COMUNE DI COLLI A VOLTURNO

OGGETTO: ART. 21 D.LGS. 152/2006 SS.MM.II.; CONSULTAZIONE PER LA DEFINIZIONE DEI CONTENUTI DELLO STUDIO DI IMPATTO AMBIENTALE RELATIVO ALLA "REALIZZAZIONE DI UN IMPIANTO IDROELETTRICO A VALLE PORCINA CON DERIVAZIONE DELLE ACQUE SUL CANALE DI SCARICO DELLA CENTRALE IDROELETTRICA – VOLTURNO 2 – IN TERRITORIO DI COLLI A VOLTURNO (IS)", SOCIETÀ PROPONENTE HYDROWATT LOMBARDIA SRL; COMUNICAZIONE DEI MOTIVI OSTATIVI ALLA REALIZZAZIONE DEL PROGETTO.

Monitoraggio obiettivi regionali fissati dal DM 15 marzo 2012 "Burden sharing"
Quota dei consumi finali lordi di energia coperta da fonti rinnovabili (%)

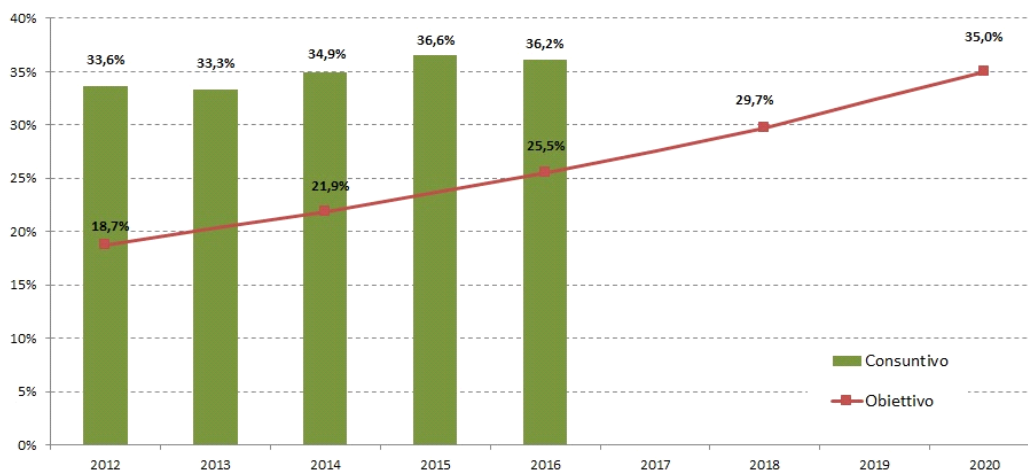
In MOLISE nel 2016 la quota dei consumi complessivi di energia coperta da fonti rinnovabili è pari al 36,2%; il dato è superiore sia alla previsione del DM 15 marzo 2012 per il 2016 (25,5%) sia all'obiettivo da raggiungere al 2020 (35,0%).

Emerge dunque un quadro di Overall Target, che sembra configurare una ingiustificata ed illegittima prevalenza dell'interesse alla produzione dell'energia su quello ambientale, alterando pericolosamente il corretto equilibrio tra i due "valori".

Il notevole ed anticipato superamento degli obiettivi regionali molisani fissati dal Decreto Ministeriale MISE 15 Marzo 2012 (Burden Sharing) per l'anno 2020, sembra difficilmente conciliarsi sia con i principi costituzionali in tema di tutela dell'ambiente, sia con il bilanciamento di interessi richiamato e statuito dall'art. 3 co. 1 Lett. a) e b) della L.R. n. 10 del 17 Aprile 2014 (Statuto della Regione Molise), laddove è prevista la promozione di un
